Progetto di Ampliamento del Terminal Ravano – Monitoraggio Ambientale Ante Operam – Attuazione
- Trasmissione nota di riscontro ARPAL.REGISTRO UFFICIALE.U.0014482.23-05-2023

1 PREMESSA

Con la presente nota di riscontro si intende pertanto riepilogare i chiarimenti e le specificazioni tecniche offerte in sede di riunione tecnica in merito alle osservazioni al Piano di monitoraggio attuativo unitamente alle integrazioni condivise da apportare al PMA, con specifico riferimento al monitoraggio della matrice “acqua di mare”.

Figure 1 - Simulazioni di nuova posizione della boa 1

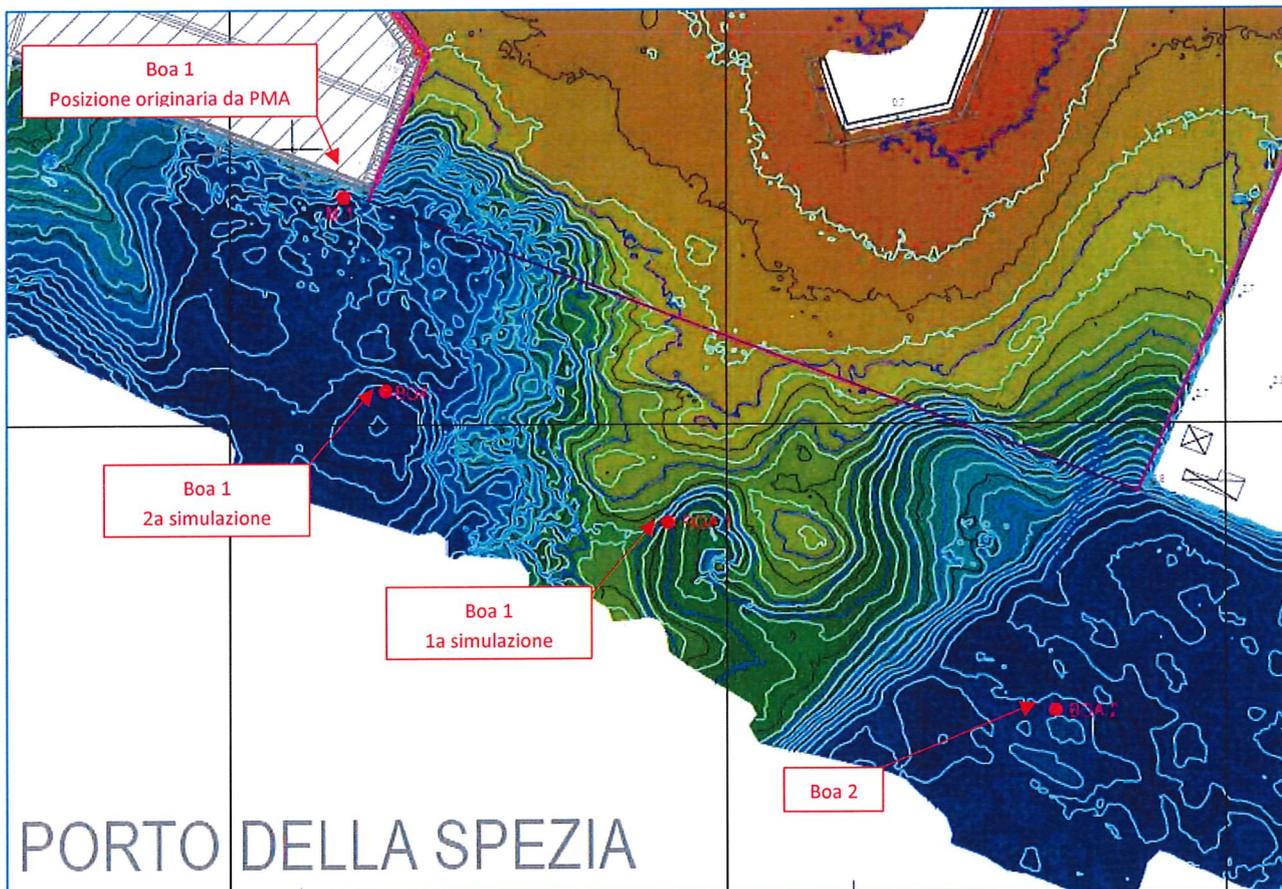
In accordo con le indicazioni fornite da ARPAL nel corso della riunione tecnica del 06.06.2023 è stata rivalutata la posizione della stazione fissa di monitoraggio Boa 1 rispetto a quella indicata nel PMA e ripresa nel Piano

attuativo, affinché il suo posizionamento possa risultare maggiormente orientato verso il centro del varco di cui è progettualmente prevista la conterminazione fisica (palancolato) per la successiva colmata.

Da un confronto con il progettista è emersa la necessità di mantenere la stazione Boa 1 ad una distanza di almeno 35/40 m dal varco di chiusura della banchina per permettere ai pontoni di lavorare durante la fase esecutiva.

Sono state quindi provate 2 simulazioni di posizione, la prima delle quali maggiormente centrale ma su batimetria del fondale di -6/7 mslmm, la seconda più spostata di circa 20 m a levante rispetto all'angolo della radice del molo Fornelli su batimetria - 13 mslmm.

La posizione ottimale in termini di coerenza con la modalità di impianto prevista (n° 2 sonde multiparametriche rispettivamente alla prof di -4 e -8 mslmm, risulta quella della seconda simulazione.

Le coordinate del nuovo punto di installazione della stazione fissa BOA 1 saranno pertanto 44° 6'28.30"N, 9°50'56.12"E. Le coordinate della stazione Boa 2 rimarranno invece invariate.
